Commentaires sur le document ARCEP « La montée en débit via l'accès à la sous-boucle locale de cuivre de France Télécom »**Avertissement**

Débits théoriques en fonction de la distance depuis le NRA en câbles 4/10°

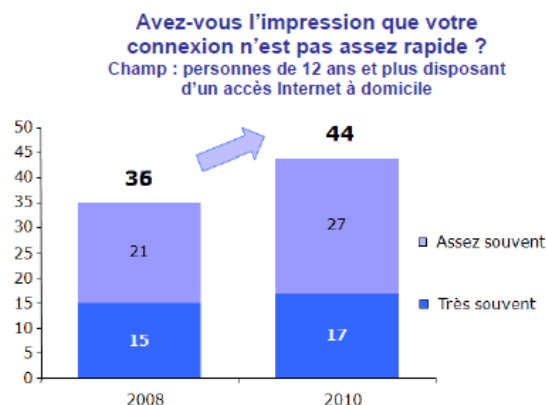
A ce rythme et à titre d'illustration, dont le schéma ci-contre démontre le bien fondé, en se basant sur un débit de 2 Mbit/s suffisant en 2010, il faudra, pour utiliser les services en ligne dans des conditions de confort équivalentes, 4,5 Mbit/s l'an prochain et **10 Mbit/s** dans deux ans, en **2013** (enrichissement des pages web, développement des services de *cloud computing*, etc.).

Or, 10Mbit/s est un niveau de performance que n'atteindraient actuellement qu'environ 45% des lignes de cuivre du réseau national, compte tenu de la dispersion des longueurs, **si tous les NRA étaient équipés d'ADSL2+¹** (croix orange sur la courbe en pointillés ci-dessus).
